ワークショップ(第9回)概要

大阪ヘルスケアパビリオン

UD推進チーム ワークシヨップ (第9回)

意見まとめ(トイレ)

みんなトイレ 実物大レイアウトの確認でわかったこと（動線）

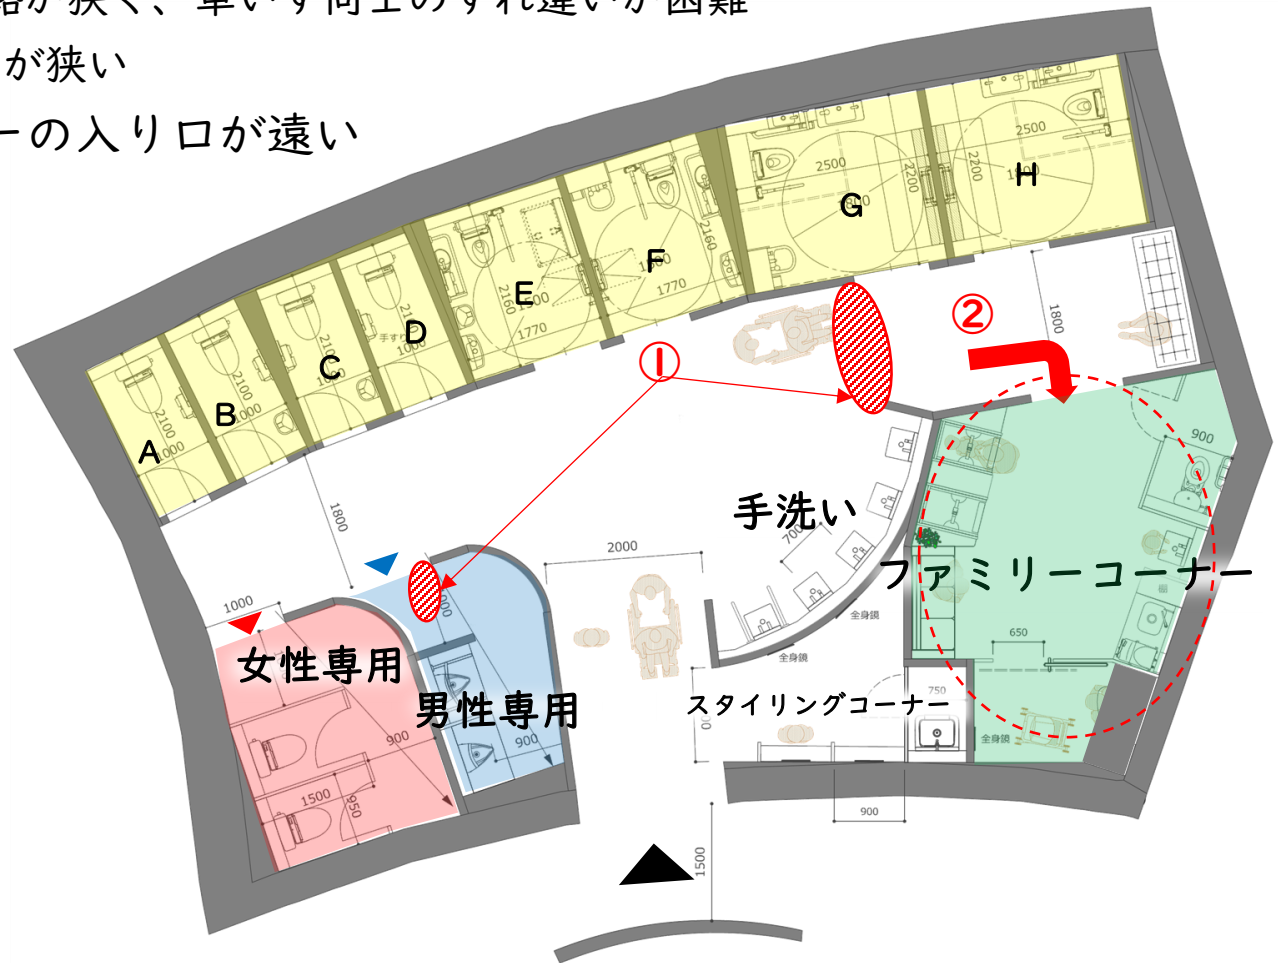
わかった課題

①幅の狭い所がある

- ・ G・Hブース前の通路が狭く、車いす同士のすれ違いが困難
- ・ 男性専用の入口の幅が狭い

②ファミリーコーナーの入り口が遠い

みんなトイレ わかりやすい案内（イメージ）

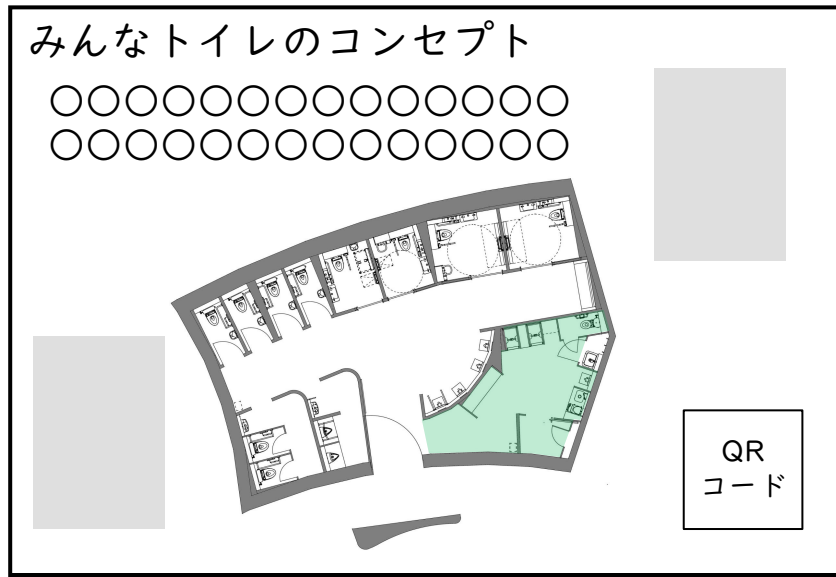
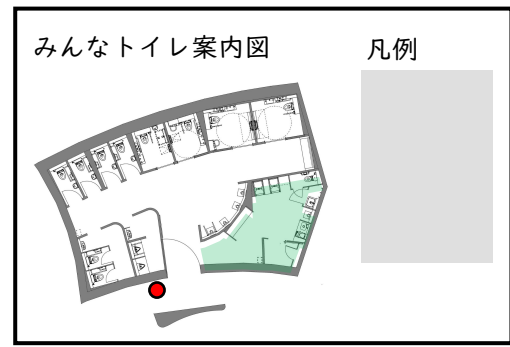
確認事項

- ① トイレサインのピクトの種類
- ② コンセプトボードの記載情報

みんなトイレ ピクトサインの設置位置 (トイレブース1~8)

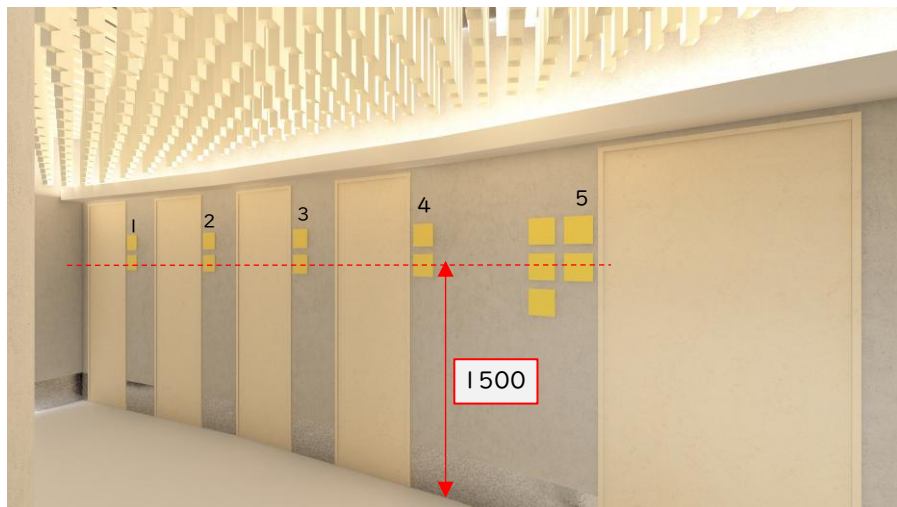
- ・共用トイレブースには男女共用マークが必要
- ・共用トイレのピクトは白黒がいい → 1～8ブースには男女共用マークを白黒で設置
- ・ブース7、8は並び列の先頭から遠いので、ピクトサインを大きくしてはどうか。壁の角度を変えるのもあり。扉面に大きくつけるのもよい。
→ サイズを大きくするのは対応可能（大きさ検証要）
→ 壁の角度の変更は困難、扉にはストッパー機能があるため開きっぱなしになる場合に扉表示だと見えない
- ・手摺ピクト
 - ・漢字はわかりにくい、（右）の()は文字が小さくなるので不要
 - ・例えば、手すりとわかる図形、右・左で色を変えるなどの工夫が必要 →
- ・介助マーク 見ただ目で障がいかわからない人も使うと示してほしい（介助が必要な人が見ただ目でわかるとは限らない） → 介助マークやめてはどうか
- ・高さ150cmは扉前に人が並ぶと見えなくなるので、並び列の先頭に足跡マークだけでなく、停止線もあったほうがよい → 停止線もつける？
- ・誘導できる人がいれば良いのでは → 常に誘導する人を配置するのは困難、みんなトイレを万博後も広めるには誘導する人が必要ない方がいい

- ブース番号を扉横に表示
- ピクトのサイズは全て150mm角、設置高さは床から1500mmを基本
 - ・ 博覧会協会「サイン整備指針」のピクトサインを使用
 - ・ 共用トイレマーク (男女マーク) を表示 (※1~8全て異性同伴の介助を可能としているため介助マークは設置しない。)

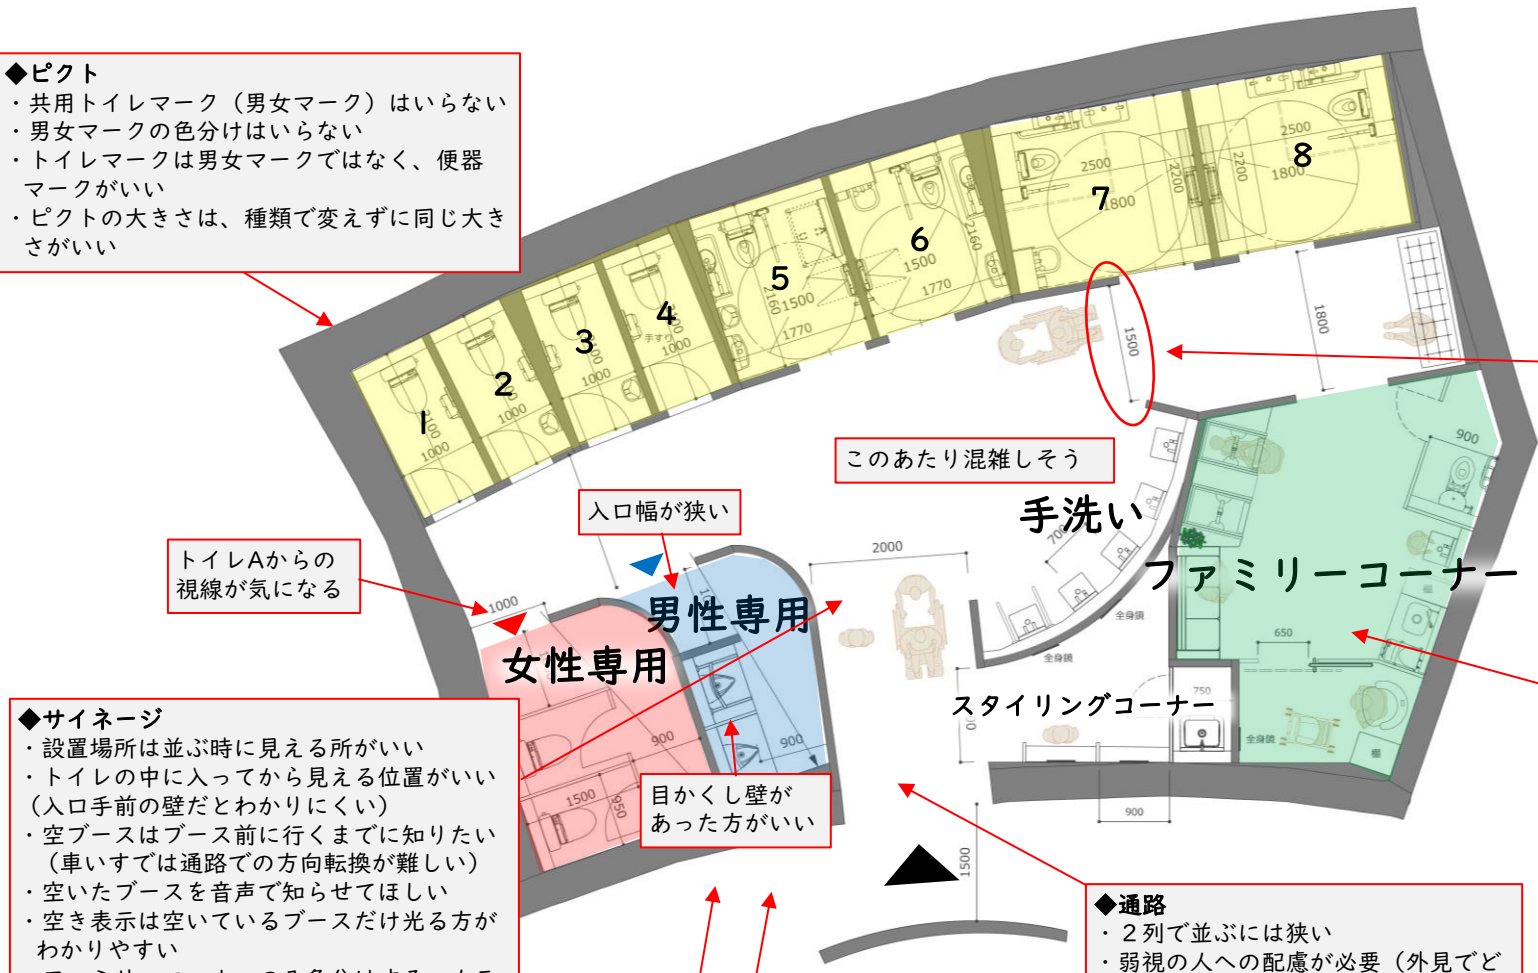
- ◆ピクト
- ・共用トイレマーク（男女マーク）はいらない
 - ・男女マークの色分けはいらない
 - ・トイレマークは男女マークではなく、便器マークがいい
 - ・ピクトの大きさは、種類で変えずに同じ大きさがいい

- ◆事前情報など
- ・ことばの地図（トイレの動線）があるといい
 - ・大阪パビリオンのHPに「みんなトイレ」の特集があるといい

- ◆通路
- ・通路幅が狭い、可能であれば1800mm確保を
 - ・G・Hトイレ前の通路が混雑しそう

- ◆ファミリーコーナー
- ・入口までの動線が長い
 - ・キッズトイレまで遠いので、ベンチ裏の壁に開口を設けるなどショートカット動線がほしい
 - ・ファミリーコーナーに2か所出入口があるのは不安、原案の方が安心感がある
 - ・ファミリーコーナー内にベンチは必要、外のベンチで授乳は不安

- ◆サイネージ
- ・設置場所は並ぶ時に見える所がいい
 - ・トイレの中に入ってから見える位置がいい（入口手前の壁だとわかりにくい）
 - ・空ブースはブース前に行くまでに知りたい（車いすでは通路での方向転換が難しい）
 - ・空いたブースを音声で知らせてほしい
 - ・空き表示は空いているブースだけ光る方がわかりやすい
 - ・ファミリーコーナーのみ色分けする。カラフルだとわかりにくい。

- ◆並び列
- ・列の先頭と2番目の人はトイレの中で並び、3番目からは入口左側に1列で並び
 - ・動線は一方通行にした方がわかりやすい
 - ・入口左側に並び、出口は固定しない方がわかりやすい
 - ・混んでいる時には、E～Hが空いた時に使っていいか悩む

- ◆コンセプト
- ・目かくし壁または左側の壁にコンセプトを示す
 - ・トイレを使用する前にコンセプトをしっかりアピール
 - ・いろんな人がいろんなトイレを使うことを知ってもらえれば、列に並んでいても自然と譲り合いの気持ちが生まれるのでは
 - ・このトイレを使って意識を変えるきっかけになるといい

- ◆通路
- ・2列で並ぶには狭い
 - ・弱視の人への配慮が必要（外見でどんな困りごとがあるかわかりにくいので声をかけてもらいにくい）

② PHRポッド 木工

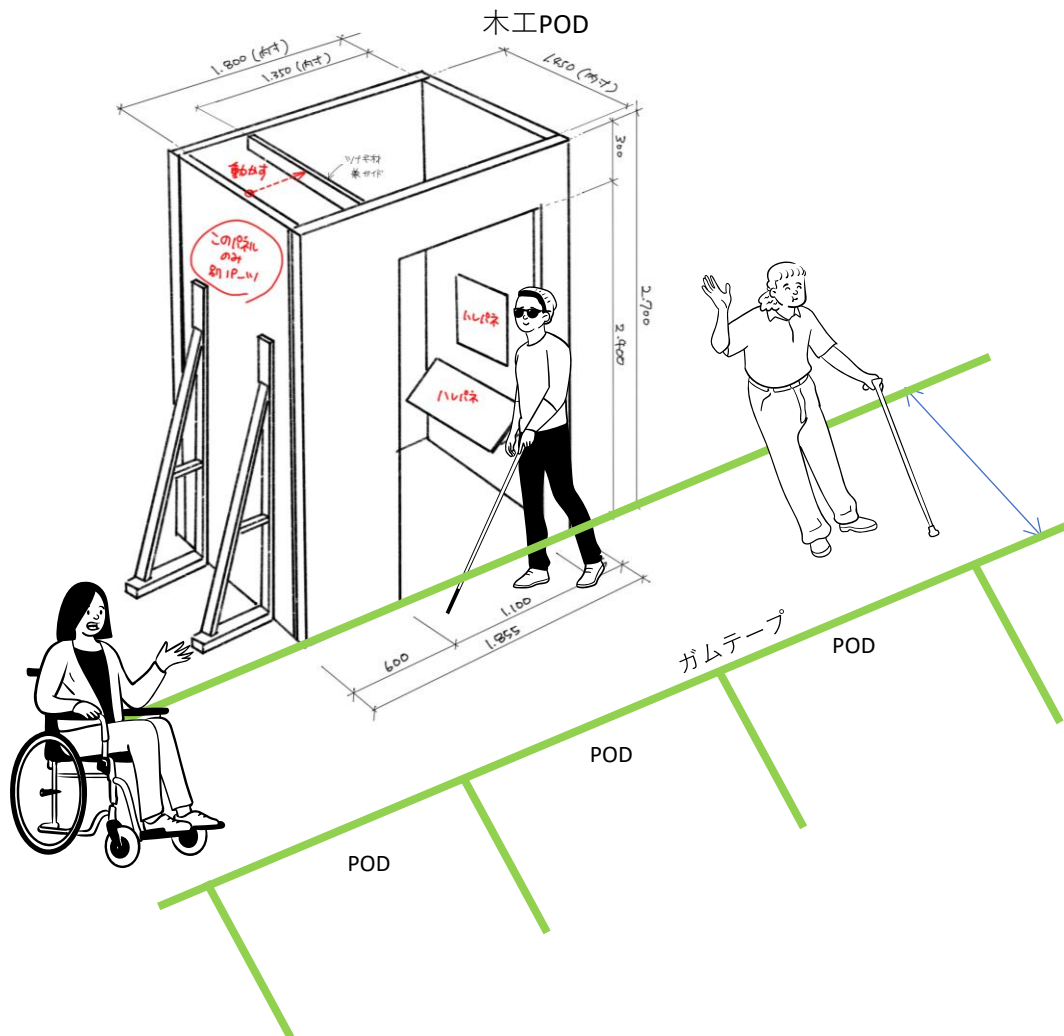
- ・出入口が狭い（車いす）
- ・何度も切り返しが必要（車いす）
- ・まっすぐ入ってまっすぐ出る（石塚先生）
- ・電動車いすだと足元のクリアランスが必要（車いす）
- ・車いすの回転は難しい（車いす）
- ・大型電動車いす+後ろに荷物があるので広さが必要（LGBTQ）
- ・入口の正面にモニターがあれば回転しなくて良い（車いす）
- ・段差はないのか（LGBTQ）
- ・出入口の正面に鏡があると出入りの負担が減る

- ・同伴者と2人の場合に待てる場所、足跡マーク（発達）
- ・介助者と一緒に入れるように（視覚・発達）

- ・開閉が負担。入ってから閉める時に手が届かない（車いす）
- ・開けやすいようにしてほしい（車いす）

- ・入口の正面に操作盤やモニターがあると使いやすい（車いす）
- ・モニターが近すぎる（車いす）
- ・モニターをもう少し下に（車いす）
- ・大型車いすは高さが高い。操作パネルが低く、届かない場合がある（車いす）

- ・手が届きにくいので手前にしてほしい（車いす・LGBTQ）
- ・右側のみ。左手しか使えない場合があるので左側も必要（LGBTQ）
- ・リストバンドのタッチ位置に手が届かない（車いす）
- ・リストバンドの代わりに首に掛ける形状のものなど検討（医的ケア）

- ・ポッド内で困った時にサポートを呼べるようにしてほしい（聴覚）
- ・アテンドはつくのか（発達）
- ・視覚障がい者同士の場合の対応（視覚）

意見項目	主なご意見	UD化への検討・反映事項等	
展示概要	パレードには障がい者、子どもから高齢者、いろんな国の方を表現	検討：映像制作過程で検討	
	事前学習できる、動画、しおりなどがあればよい	検討：センサリーマップの作成	
PHR ポッド	造作	ポッドの大きさ、出入りのしやすさなど車いす利用者対応	対応：大きいタイプのポッドを用意
		モニター、リーダーの設置位置や高さ	対応：リーダーの位置は反転型あり
		介助者、家族と入る場合の対応。待てるスペース	対応：体験内容によって一緒に入れる
		同伴者がいない視覚障がい者や困った時のサポート	対応：アテンド等によるサポート
	モニター	操作ガイドの音声案内では操作は難しい	対応：アテンド等によるサポート
		触ってわかる。物理ボタンなどがあればよい	対応：アテンド等によるサポート
		画面表示。白は眩しい。白黒反転。文字の大きさ	検討：文字の大きさなどでわかりやすくする
		測定できない項目への配慮（脳認知）	検討：システム上の対応可否を検討
リフトライド	音声ガイド。映像内容が伝わる音声や副音声	検討：音声ガイドアプリ	
	車いすや子どもなどの優先案内、優先エリア	検討：優先エリアがわかるような仕掛けやアテンドによる案内	
	ナレーションの手話通訳、映像、字幕の位置	検討：映像、字幕の位置を調整	
	光・音が強い場合の配慮	検討：センサリーマップによる事前情報	
ブースサイン	情報保証。音声ガイド、点字、手話通訳	検討：音声ガイドアプリ、人的支援、事前情報提供	
	読みやすさ。やさしい日本語、るび	対応：るび入れにより読みやすくする	
	見やすさ。文字の大きさ、色、位置	検討：文字に輪郭を付ける等を検討	
	説明文はみんなが理解しやすいように	検討：サイン制作過程で検討

③ リフトライド 木工

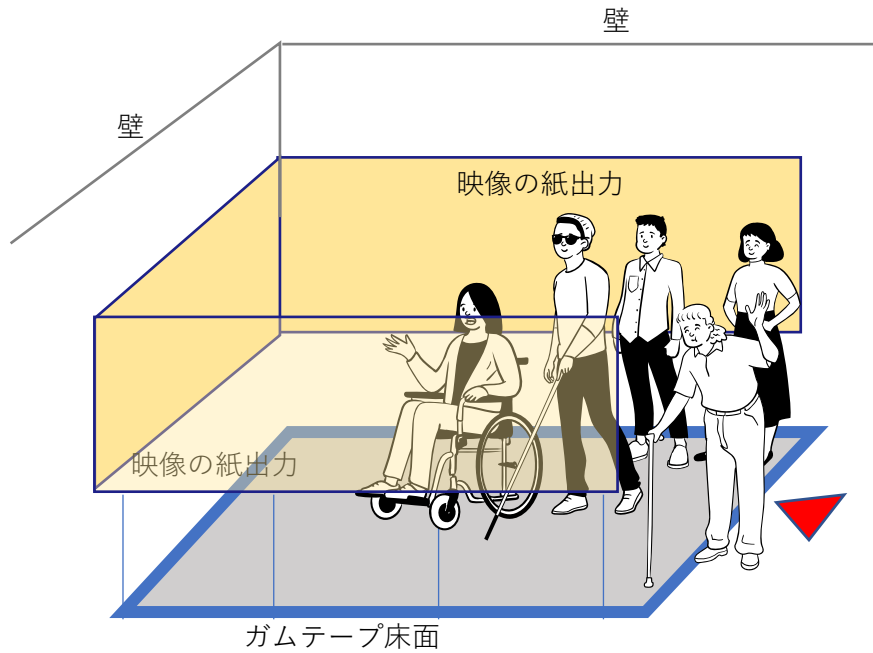
- ・車いすの優先案内
- ・車いすや子ども優先エリア（車いす）
- ・車いす、バギー、子どもなどの優先入場（車いす）
- ・ゼブラゾーンの表示（医的ケア）
- ・並び列のコントロール（車いす）
- ・入人数の管理

- ・映像の明度・彩度によって見るできない方もいる
（体調に異変が出るなど）（車いす、精神）
- ・音の大きさや光の強さ 要検討（視覚）

- ・多言語対応。最低4か国語（聴覚）

- ・流れる映像にナレーションがほしい
- ・音声ガイド（映像説明）がほしい（視覚）
- ・動画を説明する解説放送（視覚）
- ・ナレーションの手話通訳はあるのか（聴覚）
- ・映像とナレーションは一致させてほしい。次の展示ゾーンの説明だと視覚障がい者はライドに乗っていても同じ体験ができない（みなさん）
- ・副音声（みなさん）
- ・映像に対する解説放送。映像に合わせた説明（車いす）
- ・インフォメーションは必要な情報に含まれないのか（聴覚障がい）
- ・字幕 同伴者が読んだとしても映像の説明ではない。ただのエレベーターになってしまう
（視覚）

- ・字幕は下の方だと見えない。上部がいい（聴覚）
- ・字幕は高い位置に表示してほしい（車いす）
- ・映像 背の高い人は上の方しか見えない
- ・映像 もう少し高い方が良い（子育て）
- ・字幕 上にあると見えやすいかもしれないがサイトラインが上になるので調整が必要（聴覚）

④ ブース等サイン モック

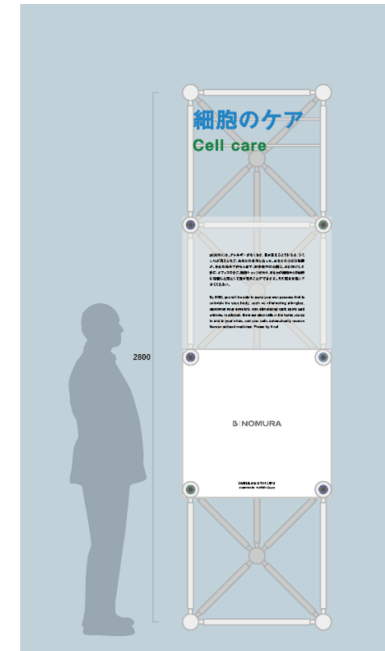
- ・表示内容は受け入れやすい内容に
- ・やさしい日本語にする。ルビをふるなど必要（車いす）
- ・漢字は子どもが読まない（知的障がい）
- ・端的で短いフレーズと詳細の文章の2段階にする（車いす）

- ・文字が小さい。大きくする、フォントを変えるなど（医的ケア）
- ・光（照明の当たり方）によって文字が見えにくい（車いす）
- ・フォントが見にくい（聴覚）
- ・文字の青や緑の色が見にくい（子育て）
- ・文字を大きくする（車いす・視覚）

- ・音声ガイドや点字表示など視覚障がい者への配慮が必要（車いす）
- ・視覚障がい者が情報を得られない。何らかの方法で情報を得られるようにしてほしい
介助者同伴とは限らない。（視覚）
- ・QRコードからWEBページ、音声読み上げ、手話通訳などに誘導（視覚、聴覚）
- ・アテンド対応（聴覚障がい）
- ・音声情報が必要（車いす・視覚）
- ・QRコードからナビレンズ（聴覚）

- ・前に人が立つと見えない（LGBTQ、車いす、知的）
- ・展示内容の説明の位置が低い。1.2～1.3mくらいの高さ（車いす・知的）
- ・ロゴの位置と説明の位置を上下逆の方が良い（説明を真ん中）
- ・みどりと空色は弱視の人には見えない（視覚）
- ・サインを見たいと思わない。見たいと思える仕掛けが足りない（発達）
- ・鉄組みが良いが透過性のない材料が良い（LGBTQ）

【1～4ブース】

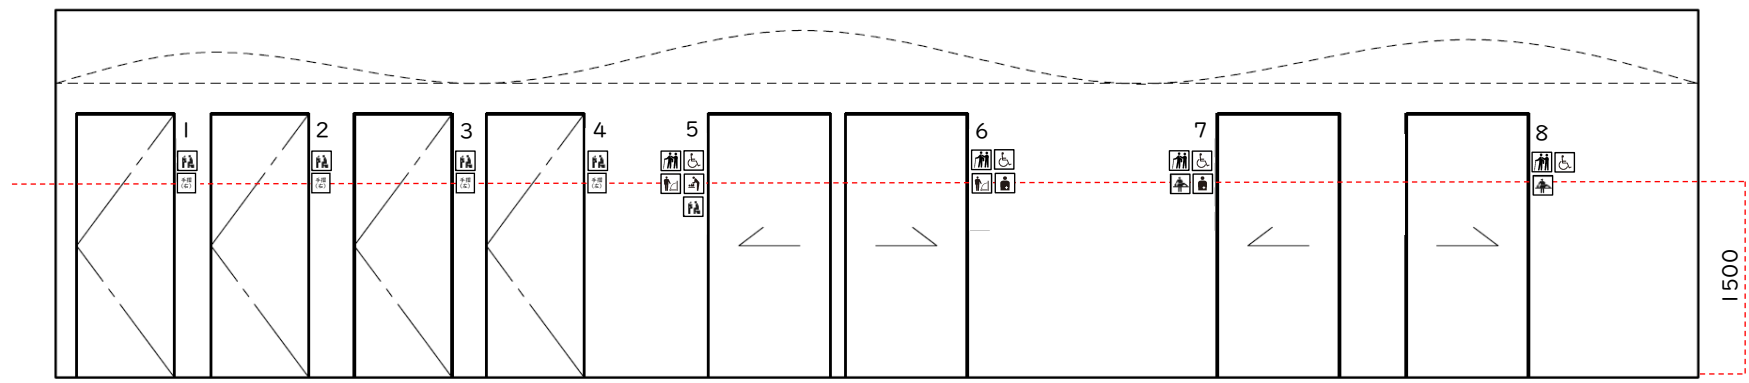
- ・扉が折れ戸であれば車いすやベビーカーも使える
- ・視覚障がい者は1枚扉で内開きの方がわかりやすい
→視覚障がいの方の使いやすさを優先し片開とする
